(仮称) 今金せたな風力発電事業  
環境影響評価準備書

補足説明資料

## 風力部会 補足説明資料 目次

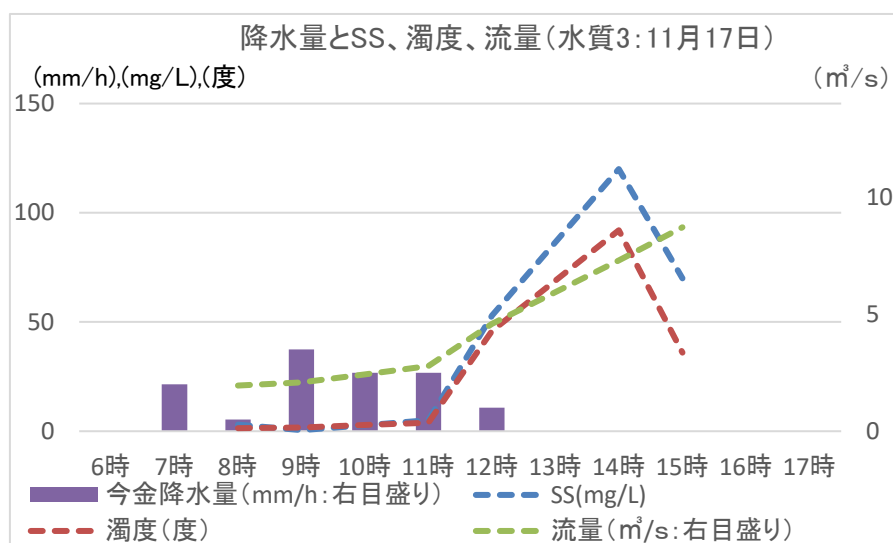
図 10. 1. 2-2 は降水と濁水の発生との関係を見るには有効な図だと思います。より分かり易い図となるように、以下の点にも注意してください。

- ・横軸もしくは図中に測定日（測定期間）を入れてください。
- ・水質の測定は離散的に行っているのので、結果は○等の記号で表してください。（直線で結ぶ場合は破線の方が良いかもしれません）

このグラフは降水と濁水の発生との関係を見るために参考情報として準備書に掲載いたしました。なお、予測・評価には関係ない情報となりますので、評価書へも同様のグラフを掲載するかは改めて検討いたしますが、掲載する場合には以下のようなグラフを想定しております。

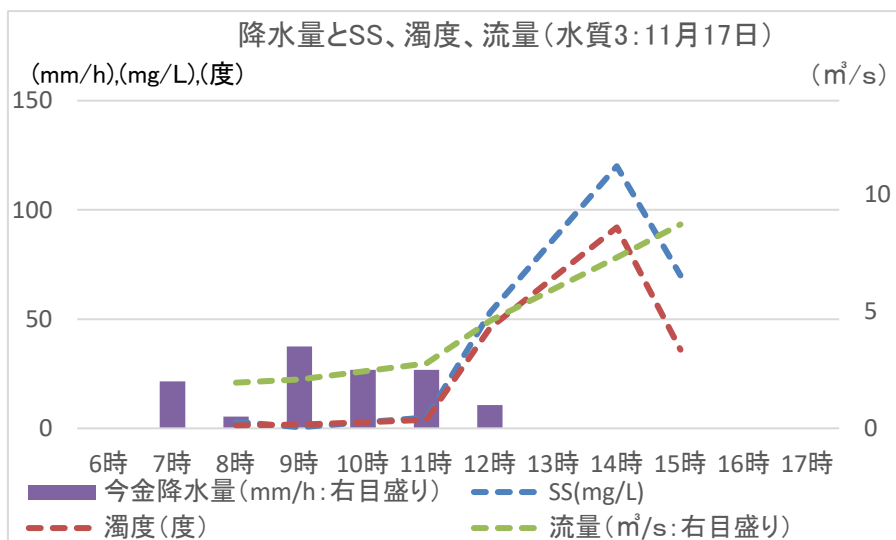
準備書に掲載して頂いた図は、降水と濁水発生との関係を見るには有効な図です。本調査のように、降雨観測が3回行われ、しかもそれぞれの回での観測が地点ごとに異なる観測日に複数回に行われるという複雑な場合には特に有効です。貴社からの一次回答では「予測・評価には関係の無い情報」とありますが、これらの情報は沈砂池排水が到達する河川でのSS予測には直接使用される重要な情報です。上記のことから、これらの図は評価書においても掲載してほしいと思います。ご検討ください。

ご指摘ありがとうございます。一次回答で示したグラフ様式で評価書に掲載いたします。

(iii) 沈降特性係数

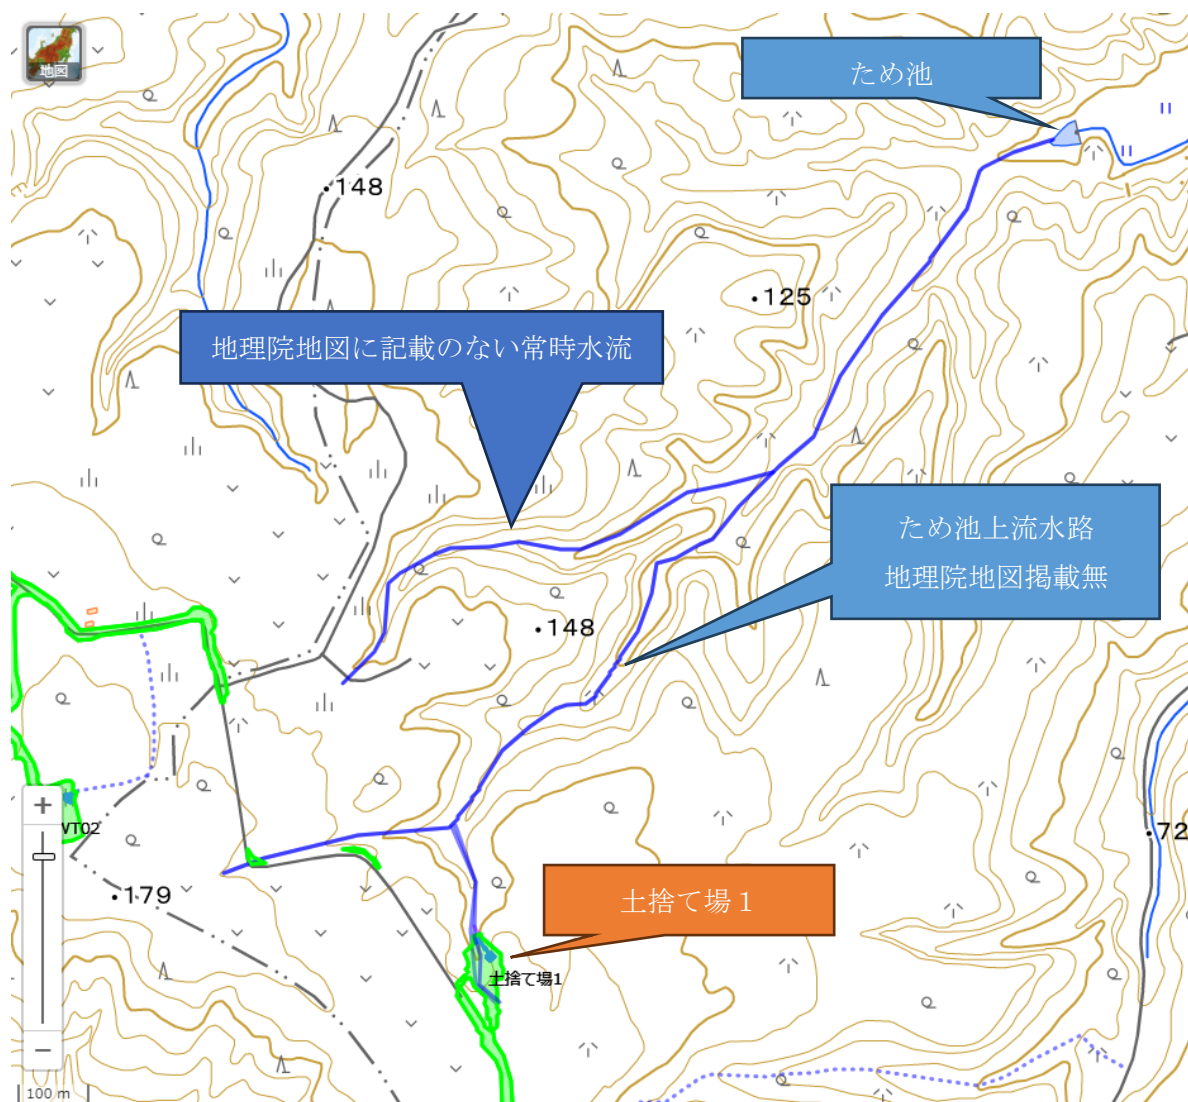
「最も沈降しにくい係数として土質 1 の沈降特性係数を使用した。」  
⇒  $\alpha$ 、 $\beta$  の値も記載していただけると分かりやすいと思います。

沈降特性係数等のパラメータは現地で採取した土壌サンプルを用いた沈降試験結果(表 10. 1. 2-6 及び図 10. 1. 2 5 参照)を基に、安全側の予測とするため、最も沈降しにくい係数として土質 1 の沈降特性係数 ( $\alpha=0.7424$ 、 $\beta=01.4873$ ) を使用した。

図 2.1-1(1) 対象事業実施区域の方法書時との比較

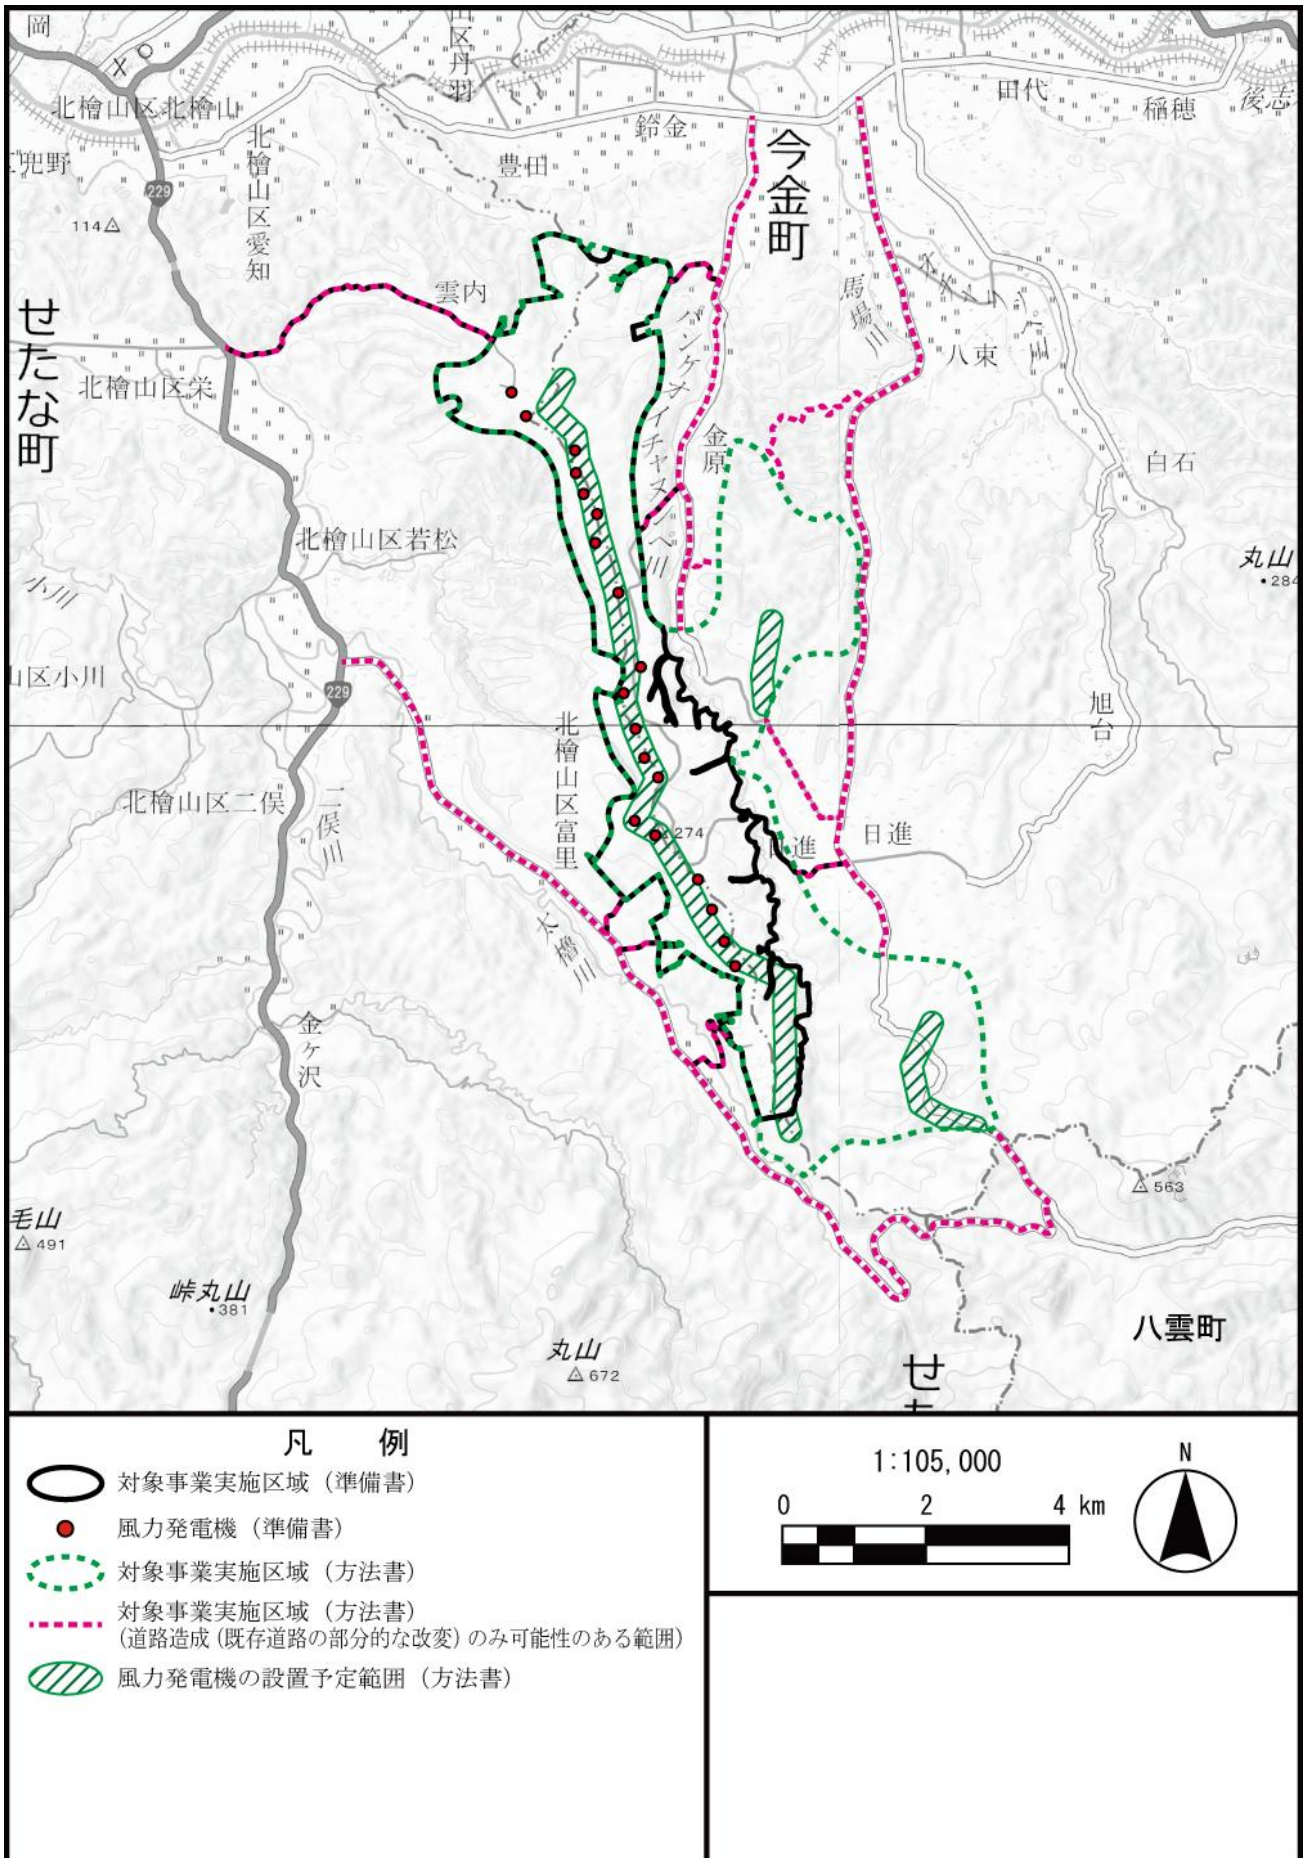
対象事業実施区域からはずれた八雲町の場所が分かるように、図中の右隅に「八雲町」と記載してください。

p. 3 の事業計画の検討経緯に書かれている「八雲町が対象事業実施区域から外れた」について、八雲町がどの部分に相当するのか示されていると分かりやすいと思います。p. 11「図 2. 2-1(3) 対象事業実施区域」の様に記載しては。

評価書においては、別添資料 101, 2 の通り、P. 4~7 の図に八雲町を記載いたします。
